改善箇所説明図

該当タイヤホイール

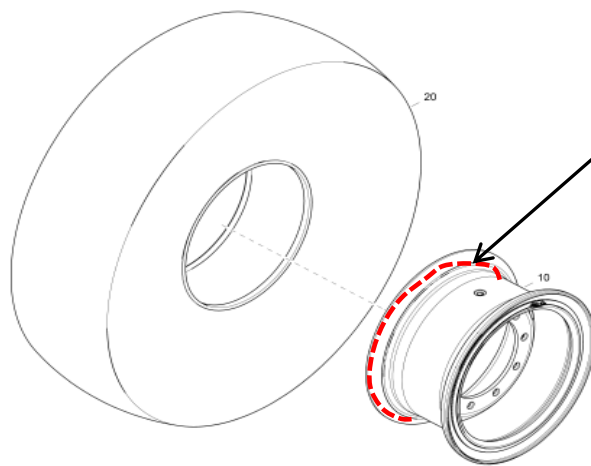
基準不適合発生箇所

ホイールリム断面図

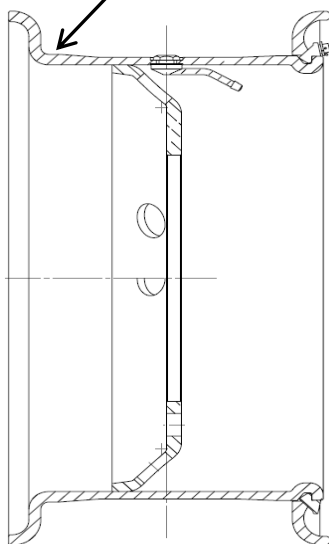
ホイールリムにおいてホイールリムの製造工程にばらつきが生じたため、リムの曲げ部に亀裂が生じることがある。そのため、そのままの状態で使用を続けると、亀裂が進展し、最悪の場合タイヤがホイールリムから外れる恐れがある。

亀裂発生曲げ部

設計を見直し、製造工程のばらつきが発生しない工程で製造できるよう改善した

全車両のホイールロットナンバーを確認し該当するものは良品と交換する
